ADENDA TÉCNICA Y FE DE ERRATAS

La MZS ya lo sabía

Código	AVE-ART-EST-002-2026
Documento que corrige	AVE-ART-EST-001-2026, versión 01, del 26 de agosto de 2026
Naturaleza	Adenda técnica con fe de erratas. Amplía el documento anterior incorporando el marco de la microzonificación sísmica, y corrige un conjunto de precisiones. No lo reemplaza ni lo retira.
Fecha de emisión	8 de septiembre de 2026
Fuente incorporada	Estudio de Zonificación de Respuesta Sísmica de Pereira — SGC y Alcaldía de Pereira, Convenio Especial de Cooperación N.º 018 de 2019, incluido su Anexo A15 (Red de Acelerógrafos)
Marco normativo	NSR-10 Título A, artículos A.2.4 a A.2.6 y A.2.9 · MZS Pereira vigente (MZS-1999) · Actualización SGC 2022

Figura E-2. Caracterización geofísica medida de los sitios de estación y su relación con las aceleraciones registradas

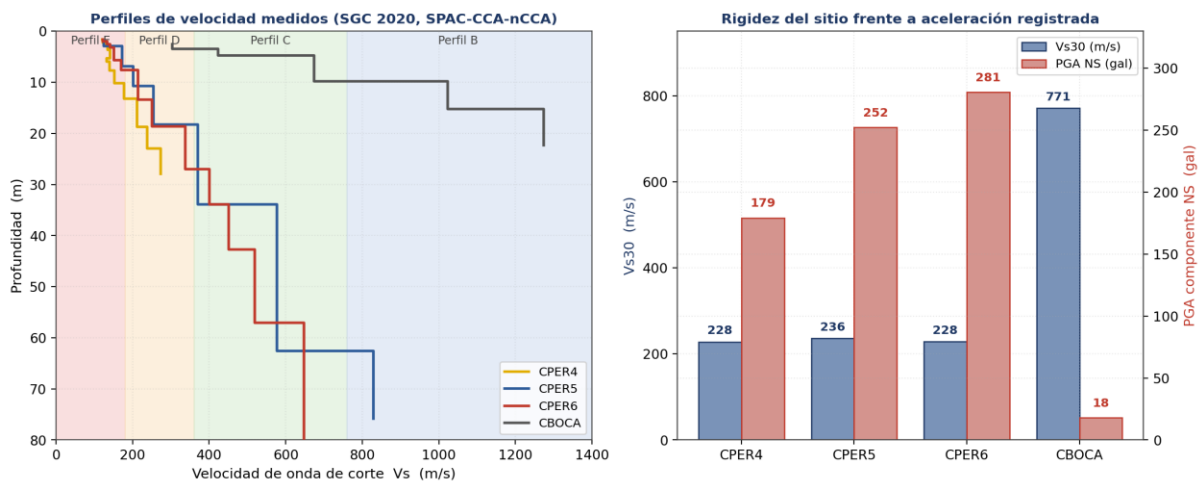
Figura E-2. Perfiles de velocidad de onda de corte medidos por el SGC mediante SPAC-CCA-nCCA, con las bandas de clasificación de perfil de la NSR-10, y relación entre la rigidez del sitio y la aceleración máxima registrada el 10 de agosto de 2026.

Los datos del Anexo A15 confirman que el contraste es real y esperable. CBOCA se emplaza sobre la unidad Kgp, el Stock Gabroico de Pereira, con un perfil de velocidad que alcanza 674 m/s a 4,8 m de profundidad y 1.274 m/s a 15,3 m. Su Vs30 calculado, de 771 m/s, corresponde a perfil B. Su periodo fundamental H/V es de 0,056 s: la firma de un sitio rígido, sin resonancia en el rango de interés estructural.

Las tres estaciones urbanas, en cambio, presentan Vs30 entre 228 y 236 m/s —perfil D— y amplitudes H/V entre 10,4 y 12,6, indicativas de un fuerte contraste de impedancia entre el depósito y el basamento. El estudio del SGC documenta, además, razones espectrales superficie-roca del orden de 15 a 17 en las calibraciones realizadas con el sismo del Eje Cafetero de 1999. El factor observado en 2026 se sitúa dentro de ese rango.

La reserva planteada en el documento original era por tanto innecesaria, y se corrige. El contraste no solo es real: está documentado desde hace más de dos décadas.

Figura E-3. Los diez espectros de diseño de la microzonificación frente a los perfiles D y E de la clasificación general de la NSR-10. Digitalizados de las láminas de resultados finales del estudio.

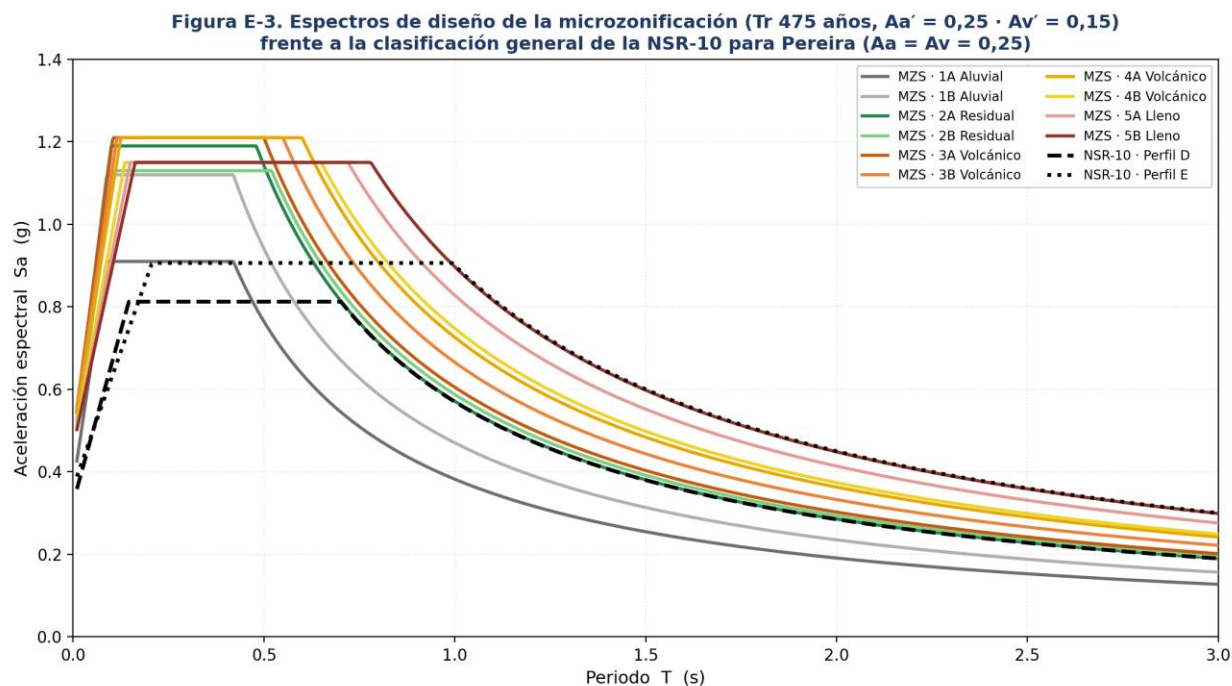
La Tabla E-4 y la Figura E-3 revelan un patrón que no es evidente y que tiene consecuencias directas de diseño.

En la meseta espectral, nueve de las diez zonas superan el espectro genérico de perfil D, con cocientes de hasta 1,49. Ocho de las diez superan incluso el de perfil E, cuya meseta es de 0,906 g y que representa el suelo más desfavorable de la clasificación general. Es decir: para la mayor parte del área urbana de Pereira, la clasificación genérica de la NSR-10 subestima la demanda en periodos cortos y medios, incluso adoptando el perfil más conservador que la norma contempla. En periodos largos el patrón se invierte parcialmente. Como los espectros de microzonificación emplean $A_v' = 0,15$ mientras el procedimiento general usa $A_v = 0,25$, la rama descendente del genérico decae más lentamente. A partir de aproximadamente 1,0 s, las zonas aluviales y residuales quedan por debajo del genérico, mientras que las zonas volcánicas profundas y de llenos siguen por encima, con cocientes de 1,27 a 1,57.

El procedimiento general del Título A no produce una diferencia de signo uniforme respecto de la microzonificación. Queda por debajo en la banda de periodos donde se concentra la edificación de altura baja y media —de dos a nueve pisos aproximadamente— y puede quedar por encima en periodos largos, según la zona.

Para una edificación de cuatro a nueve pisos sobre llenos antrópicos, que es el caso más desfavorable, el genérico queda por debajo en todo el rango de interés. Es exactamente la combinación de tipología y zona que corresponde al sector de Lago Uribe, donde se registró la mayor demanda del 10 de agosto.

Figura E-4. Los tres niveles de amenaza definidos por la microzonificación, para las zonas de respuesta de las estaciones analizadas

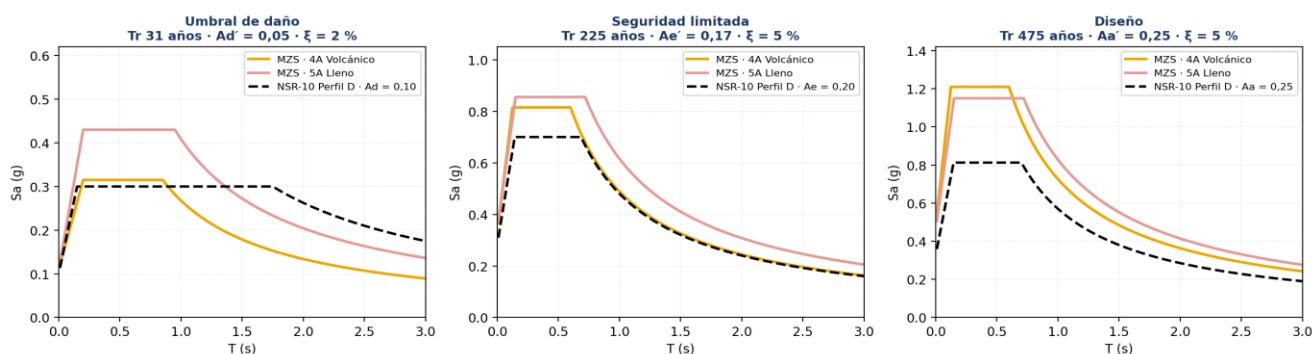
Figura E-4. Los tres niveles de amenaza para las zonas 4A y 5A, correspondientes a las estaciones analizadas, frente al perfil D del procedimiento general.

El nivel de umbral de daño resulta particularmente ilustrativo. Con un coeficiente en roca de la mitad del normativo, la zona 5A alcanza 0,43 g contra 0,30 g del perfil D genérico: un cociente de 1,43. Este nivel gobierna

Figura E-1. Registros del 10 de agosto de 2026 frente a los espectros de la zona de respuesta correspondiente a cada estación

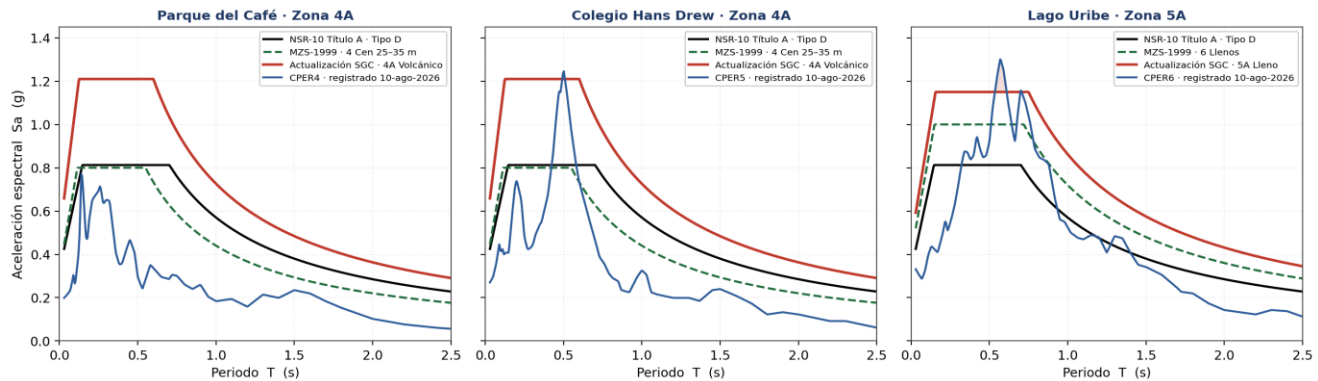
Se rehace el contraste entre las envolventes horizontales registradas y tres marcos de referencia: el procedimiento general del Título A, los espectros de la microzonificación vigente por decreto, rotulada MZS-1999 en la documentación del SGC, y los espectros de la actualización propuesta por el SGC. Cada estación se compara contra el espectro de su propia zona de respuesta.

Figura E-1. Registros del 10 de agosto de 2026 contrastados con los espectros de microzonificación correspondientes a la zona de respuesta de cada estación.

Tabla E-7. Cociente entre demanda registrada y demanda de diseño, en el periodo del pico

Estación	T pico	Sa registrado	MZS 2021	MZS-1999	Título A (D)
CPER4	0,14 s	0,76 g	0,63	0,76	0,96
CPER5	0,50 s	1,24 g	1,03	1,55	1,53
CPER6	0,57 s	1,30 g	1,13	1,30	1,60

Frente a los espectros propuestos en 2021, los registros quedan sustancialmente cubiertos. Los cocientes de 1,03 y 1,13 se sitúan dentro de la tolerancia declarada para la digitalización de las curvas, de modo que no puede afirmarse excedencia significativa. CPER4 queda holgadamente por debajo.

Frente a los espectros vigentes por decreto, sí se registra excedencia: 1,55 en CPER5 y 1,30 en CPER6. Este es el hallazgo normativamente relevante y constituye un argumento técnico directo a favor de la adopción de la actualización.

Frente al procedimiento general del Título A, los cocientes de 1,53 y 1,60 publicados en el documento original se confirman. Lo que cambia no es el cálculo sino su lectura: ese resultado no describe una excedencia sobre el espectro exigible en Pereira, sino sobre un espectro genérico que en esta ciudad no es el aplicable.
